Dnr 11 - 429/2018
Enskede-Årsta-Vantörs Stadsdelsförvaltning

Skrivelse till nämnden

Enskede-Årsta-Vantörs
stadsdelsnämndGustav Johansson, m fl (M)
~~Christina Petersen (C)~~
Claes Karlsson (KD)**Skrivelse till nämnden angående Fritidsgårdsverksamheten i Allaktivitetshuset i Östberg**

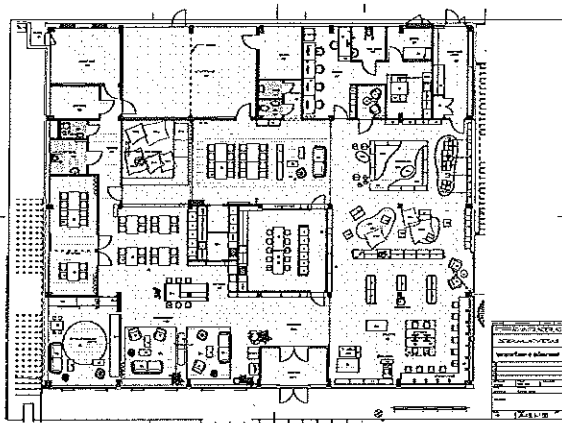
- Entrén ligger långt från ungdomsgården som resulterar i att dörren måste vara låst när verksamheten är öppen. Ungdomarna i denna öppna verksamhet måste ringa på en ringklocka för att personalen skall gå igenom hela lokalen för att öppna.
- Lokalen ligger i mitten av huset utan egna fönster eller kontakt med varken dörr eller utemiljö.
- Man har prioriterat ett stort hobbyrum som ligger mellan ungdomsgården och entrén.

Ritningen har visats för några av Söderorts mest erfarna chefer som drivit ungdomsgård många år, några av dem idag verksamma inom stadsdelen. Deras samlade bedömning är att denna verksamhet helt är planerad utan att ta hänsyn till tre viktiga saker:

- Uppsyn över dörren saknas.
- Dörren till en öppen verksamhet kan inte vara låst.
- Det saknas café som har en välkomnande och pedagogisk funktion och som ska finnas i anslutning till entrén.

Stadsdelen har på nämndens och medborgarnas uppdrag fått i uppdrag att bygga en verksamhet som ska kunna bedriva flera verksamheter men att helt nedprioritera ungdomsgården och ge dem dåliga förutsättningar för sin verksamhet är inte acceptabelt. Det är fullt möjligt att göra om detta till något bra och förvaltningen har flera duktiga medarbetare som kan medverka till att ställa detta till rätta innan det är för sent. Att omprioritera ytorna för att lösa det omnämnda inbyggda problemet kan innebära fördröjning av öppnandet av allaktivitetshuset men detta är nödvändigt om inte en stor och viktig verksamhet som ungdomsgården skall bli helt omöjlig att bedriva som en öppen fritidsverksamhet.
